高速増殖原型炉もんじゅ 原子炉設置変更許可申請書等の概要

平成 1 3 年 8 月
核燃料サイクル開発機構
敦賀本部

原子炉設置変更許可申請書の概要

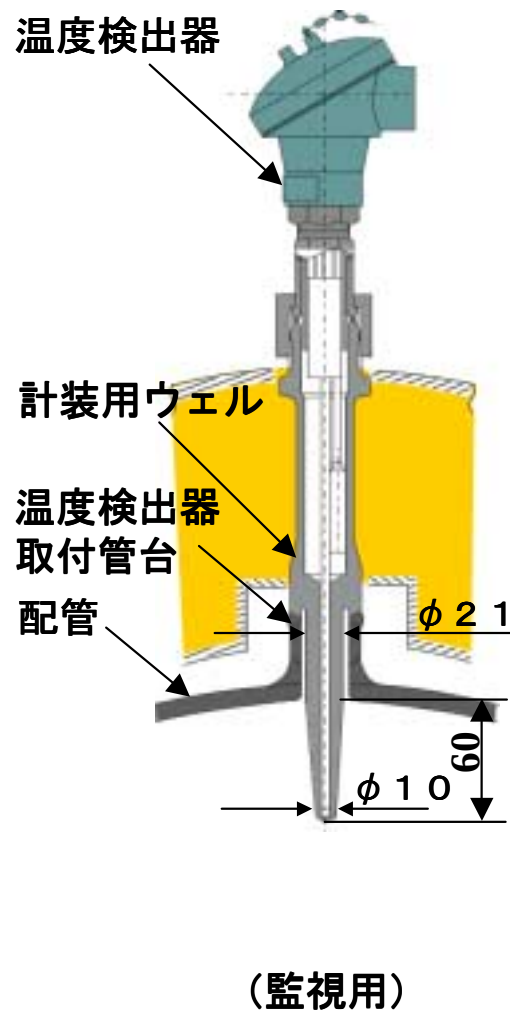
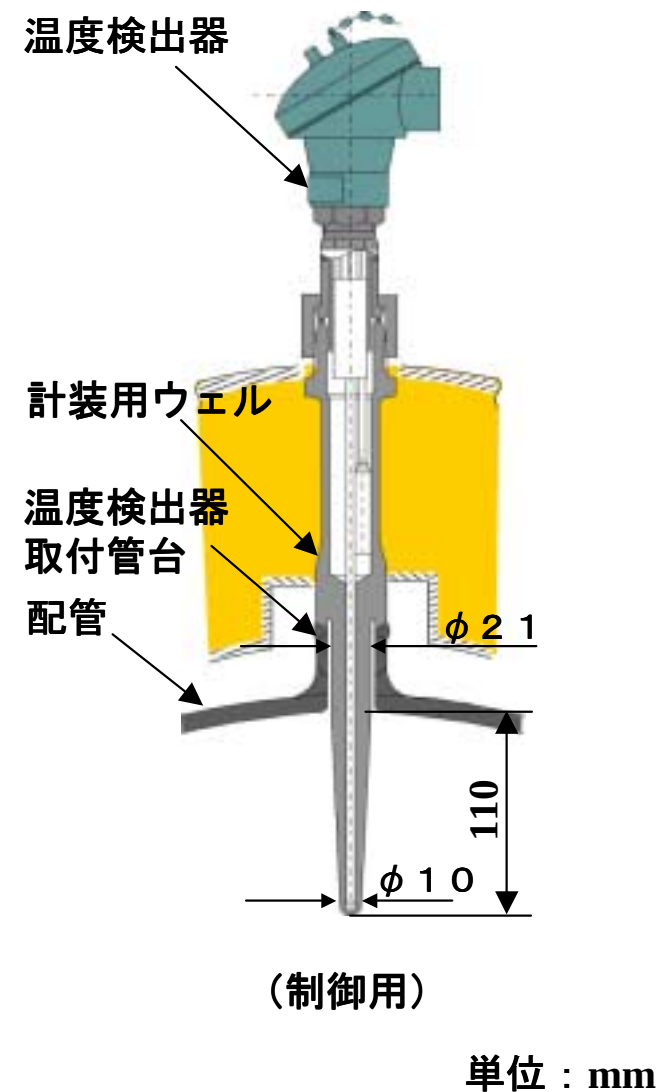
ナトリウムの流れによる振動を防止するため、温度計さやを短く、テーパ形状にした改良型温度計に42本は交換し、6本は撤去する

流力振動の防止設計

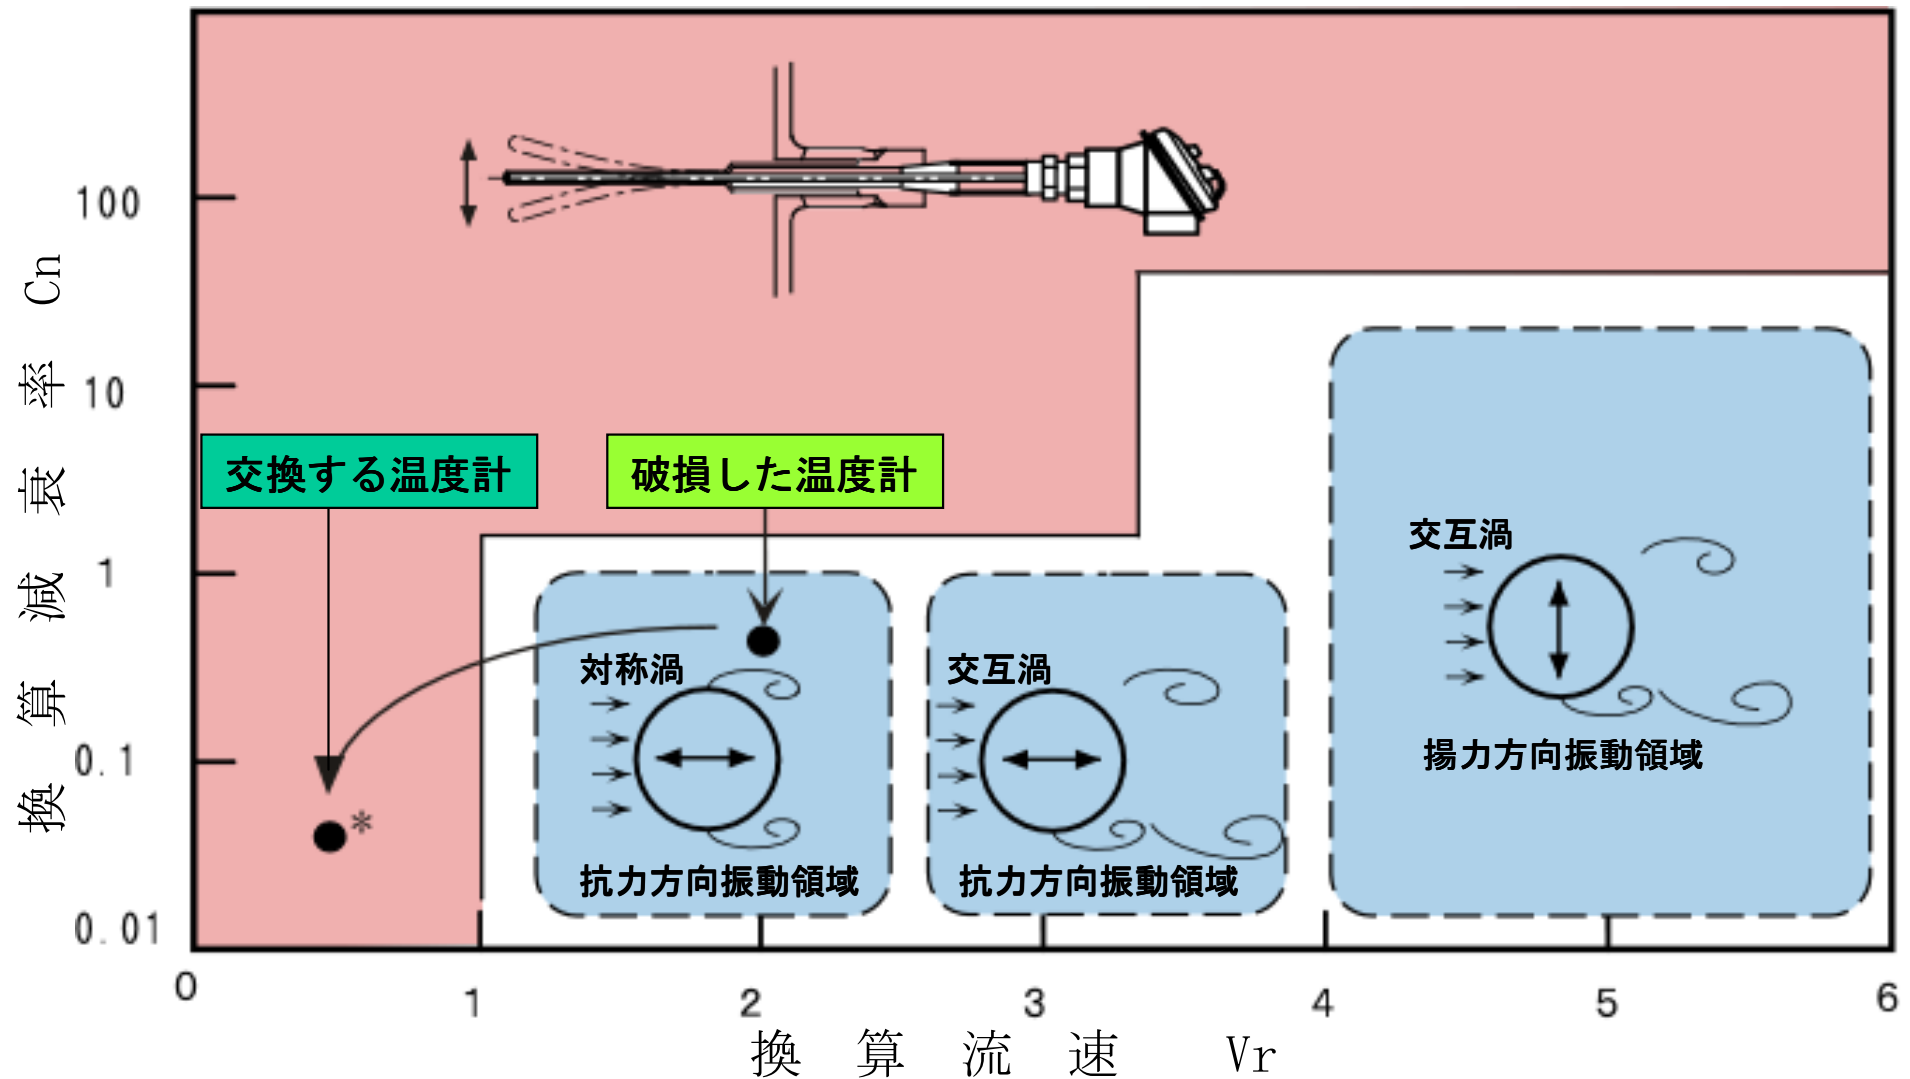
(日本機械学会の指針では、この領域で温度計さやを設計するよう定めている)
